BR.271.58.2023

WYJAŚNIENIE TREŚCI SWZ

Nazwa postępowania: *Zagospodarowanie przestrzeni publicznych w Sokołowsku – budowa toalety publicznej*

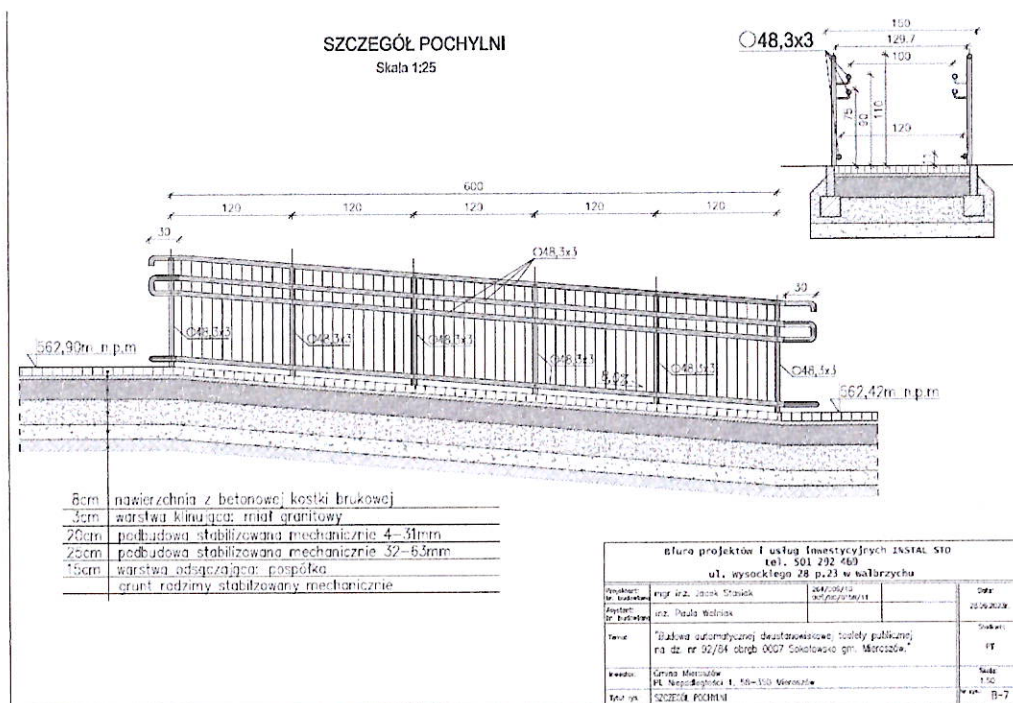
Proszę o przekazanie rysunku wraz z opisem poręczy ochronnych.

Odpowiedź:

Opis poręczy ochronnych znajduje się w pozycji przedmiarowej nr 65 d.2 - przedmiar budowlany

Poręcze ochronne sztywne z pochwytem i przeciągiem balustrada o wysokości min. 1,1m wraz z poręczami umieszczonymi na wysokości 0,75 i 0,9 m ze stali nierdzewnej m 8,50*2.
